VUOROVAIKUTUSRAPORTTI

Pikku Huopalahden pohjoisosan asemakaavan muutosluonnos

(Mannerheimintie 172) asemakaavan muutos

Arkkitehtitoimisto helsinkizürichin ehdotukseen

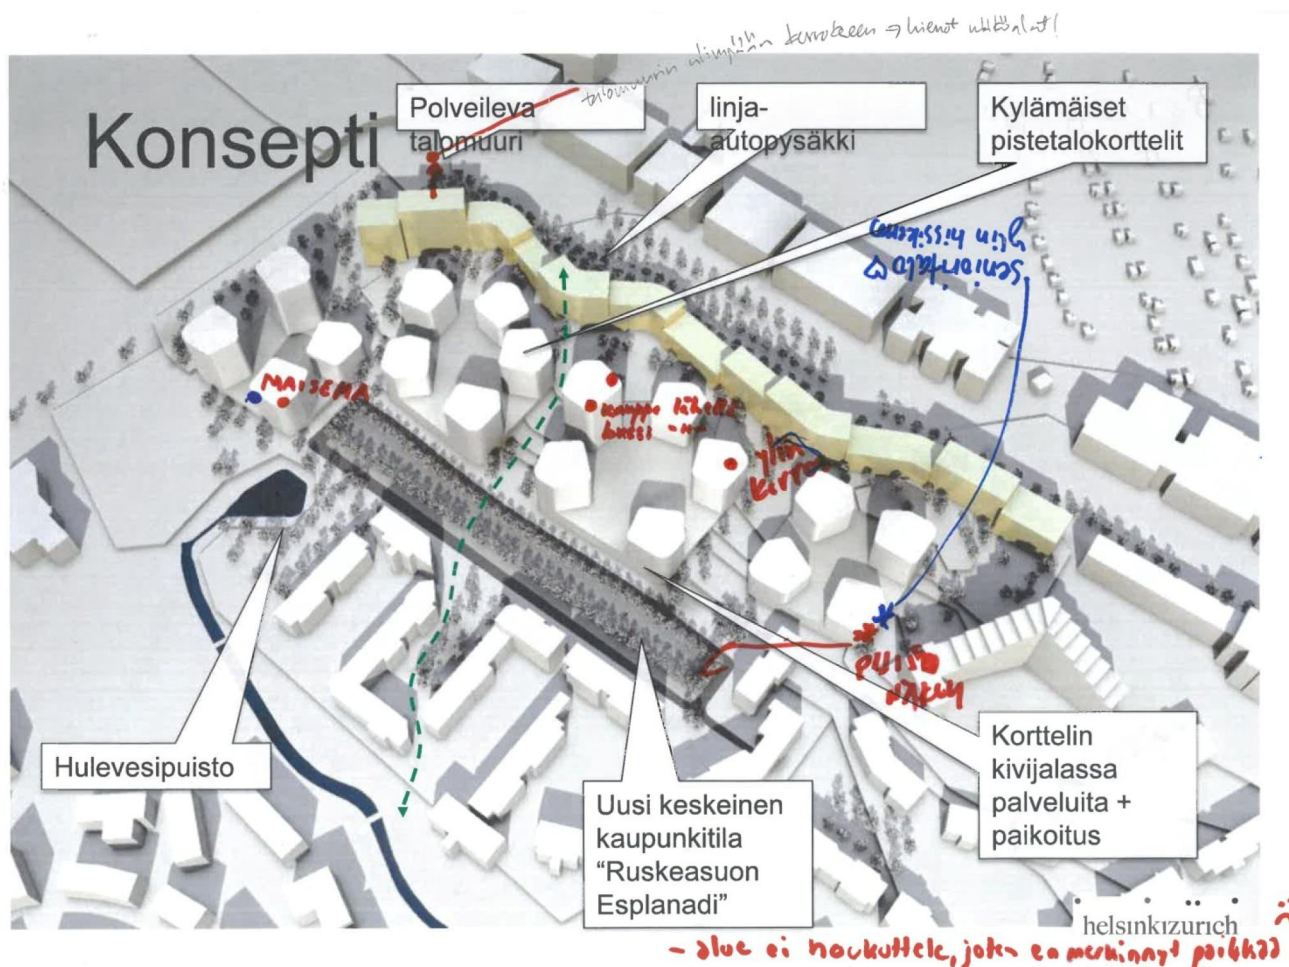
- Muuritalot Mannerheimintien varrella.
- "Rusan Espä" ratkaisee myös pohjarakentamisen ongelman nykyisellä p-paikalla (kallistunut toista metriä vuosien saatossa!)
- Pysäköinti kansien alla hyvää. Kansi-idea voisi jatkaakin Vihdintien yli ja luoteeseen (ajoyhteys 10:n päättärille).
- Iso kauppa P-hallin viressä hyvä. Hyvä kauppa (joka puuttuu noin 2 km:n säteeltä) tosin moninkertaistaa liikenneongelman.

- Vihdintien varteen muuritalojen ketjun jatko niin pitkälle kui tilaa riittää.
 - Pistetalot pois nykyisten asuintalojen nurkalta.
- Kauppa Manskun varteen. Vähentäisi liikennettä Kytösuontien alikulustakin.
- Käärmetalo pois terassitalon edestä. Maamerkki ei näy.
- Liikennejärjestelyt ongelmallisia:
 - Kytösuontien alikulku
 - Mannerheimintien uusi liittymä.
- Käärmetaloa pidemmälle Vihdintien varteen.
- Liian korkeat "pistetalot"

- Pistetalojen korkeus voisi kassvaa pohjoiseen – reilustikin. Eteläisemmät vanhojen räystäskorkeuteen.
- Kauppa Mannerheimintien varteen, ei alueen keskelle.
- Kolmas ajoyhteys tarpeen, sisäänajo Vihdintieltä olisi helppo, mutta ei ratkaise mitään.
- Puisto terassitalon kalliolle.
 - Pariiksi vastapäiselle punaiselle mökille.

- Käärmetalon jatko Vihdintien varteen niin pitkälle kuin tilaa riittää.
 - Pistetalo pois vanhan asutuksen vierestä. Puisto tilalle.

- Pistetalot kannella eivät sovi kantakaupunkimaista rakentamista tavoiteltaessa.
- Bulevarin varrelle lisää ja korkeampaa rakentamista umpikorttelitapaan.
- Samaa mieltä: muurin jatko Vihdintien varteen.
- Läpiajoliikenne ongelma.
- Muuri tiiviimmin Manskun varteen, erityisesti risteysalueen vieressä (Mansku-Vihdintie)
- Ruskeasuon Esplanadi superhyvä urbaani viherratkaisu! Ei kauppaa Espan varteen!
- Hulevesipuisto hyvä ratkaisu!
- Liiketilaa ei tarvita lisää, nykyisiäkin paljon tyhjiällä (poislukien ruokakauppa)
- Puisto maamerkiksi Terassitalokalliolle!
- Käärmetalo jatkuu Vihdintien varteen (niin että kerroskorkeudet alenevat)
- Pistetalojen kerroskorkeudet: korkeimmat lähelle terassitaloja (sitä että kallio kuitenkin säilyy)

Lisää kaupunkia Helsinkiin -ryhmän ehdotukseen

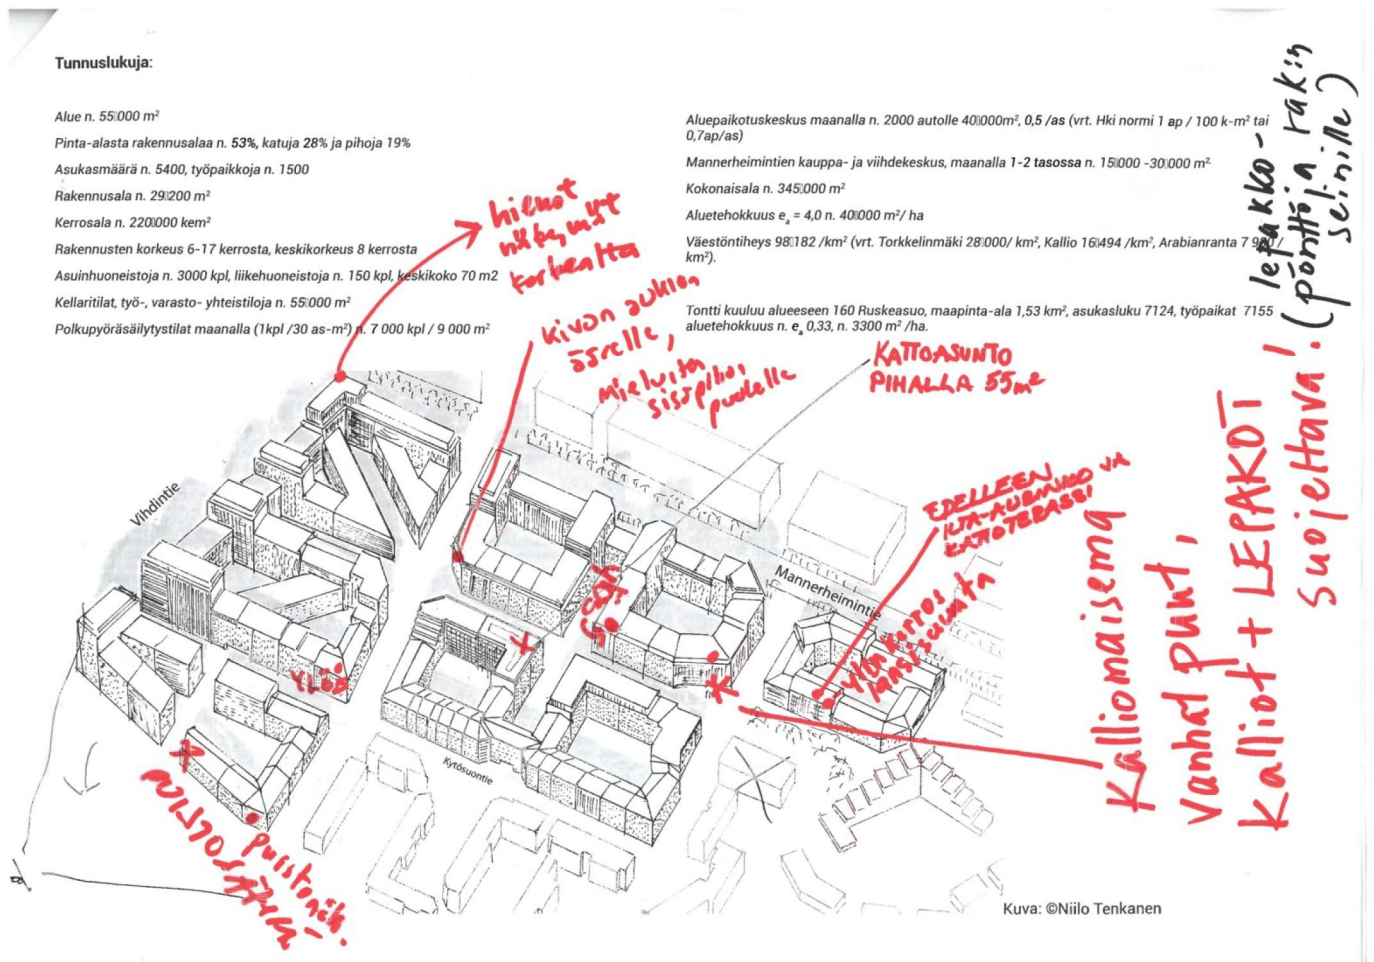
- Umpipihat hyviä.
- Kivijalkakaupat hyvä asia (Mannerheimintielle päin!)
- Julkinen rakentaminen hyvää!
- Mannerheimintien varsi, rakennusten kerroskorkeudet hyvä asia 8-9 krs.
- Pyörätiet hyvä asia!
- Manskun bulevardit hyvä!

- Vanha puisto ei säily + kalliomaasto.
- Vihdintien varressa matalammalla maa-alueella liian korkeita rakennuksia! (katso piirros)
- Maasto mataloituu! Se on otettava huomioon!
- Hyvin massoitellut rakennukset säilytettävä! Oikeuslääketieteellinen ennen muuta! (tumma tiili tuhoetaan???)
- Kerrosalaa liikaa!!!

- Lepakoille yöpymispöytä.
- Oikeuslääketieteellinen säilytetään ja otetaan se suunnittelun lähtökohdaksi! (vanha puisto säilytetään pohjoispuolella.)
- Maamerkin kaltaiset luonnonmuodot säilytettävä (invalidiliiton pikkutalon vastainen kallio - maamerkki) siirtolapuutarha – jatkumo

- Vanhat talot voi purkaa.
- Eriävä mielipide: vanhat rakennuksia ei voi purkaa alta pois.
- Kerrosalaa sopivasti (100 000 kiva pyöreä luku, 200 000 vielä mukavampi)

- Kivijalkakaupat hyvä juttu, asiakkaitakin riittää näillä asukasmäärillä.
- Umpikorttelit hyvä.
- Pyörätiet hyvä myös.

- Korttelin halkaiseva diagonaalikatu risteysten yhteydessä hieno idea, katurakenne muutenkin hyvä.
- Omasairaalaan saakka muuri.
- Askaistenpolku 2:n itäpäässä olevaa taloa ei ole olemassa (kuva)
- Yliopiston parkkipaikan pohja ei oel sopivaa rakennuspohjaa
- Kivijalkakaupat eivät toimi (valitettavasti)

Serum arkkitehtien ehdotukseen Koto

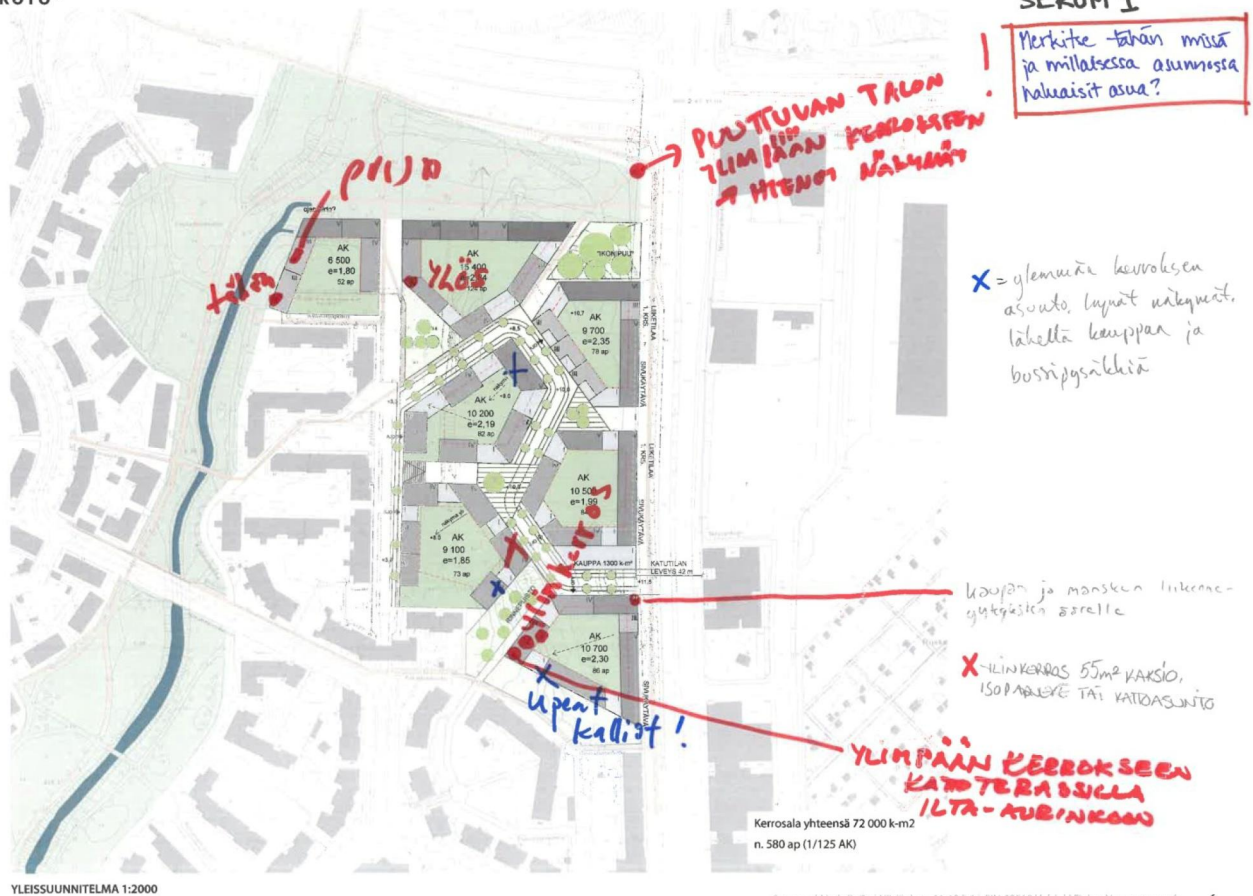
- Luoteiskulman tehokas käyttö.
- Tieyhteys, joka kiertää niin, ettei synny liikaa läpiajoliikennettä.
- Kaupan sijainti.
- Pysäköinti. Poissa ihmisten tieltä, suora yhteys ajotieltä.
- Osa kalliosta säilyy.
- Puistoalueet.

- Alueen kokonaistehokkuus liian pieni.
- Ikonipuu -puistoa ei tarvita, ainakaan tällä paikalla.
- Liian matalaa, ei suojaa (*ilmeisesti tarkoitetaan melulta*).
- Liian kaukana Vihdintiestä.
- "Välirakennukset" liian matalia.

- Kokonaistehokkuus ylös.
 - Rakentaminen Vihdintielle asti.
 - Korkeampia taloja.
- Melu- ja näköeste alueen suojaksi. Korkeaa rakentamista Manskun ja Vihdintien varrelle.

- Kokonaistehokkuus korkeammaksi.
- Vihdintien varteen rakennuksia.

- Kokonaisuudessaan liian matalaa, etenkin Manskun varrella.
 - Ikonipuu -puisto tarpeeton.
 - Tieyhteys hyvä.
 - Liiketiloja uuden tien varteen kivijalkaan, kauppakin kivijalkaan?
 - Eteläisin kortteli kiinni jo olemassa oleviin taloihin.
 - Eteläisimmät talot ehdottomasti kauemmas pohjoiseen, ei kiinni nykyisiin taloihin.
 - Rakennuksia "pohjattomalla" parkkipaikalla. Kuukausien paalutusrumbaa ei jaksaisi kuunnella- ja harva maksaa. (huonot perustusolosuhteet)
 - Rinnepuisto hyvä.
- Mannerheimintien varsi:
1. Kerroskorkeudet isommiksi!
 2. Manskun varressa liikaa aukkoja.
 3. Torniaihe kulmaan.
- Kerrosala ok.
 - Rinnepuistoa vastapäätä oleva talo, V kerrosta, pitäisi olla matalampi tai pois kokonaan.
 - Vihdintien varsi, rakennukset ulotetaan Vihdintien varteen - etenkin pohjoiskulmassa.
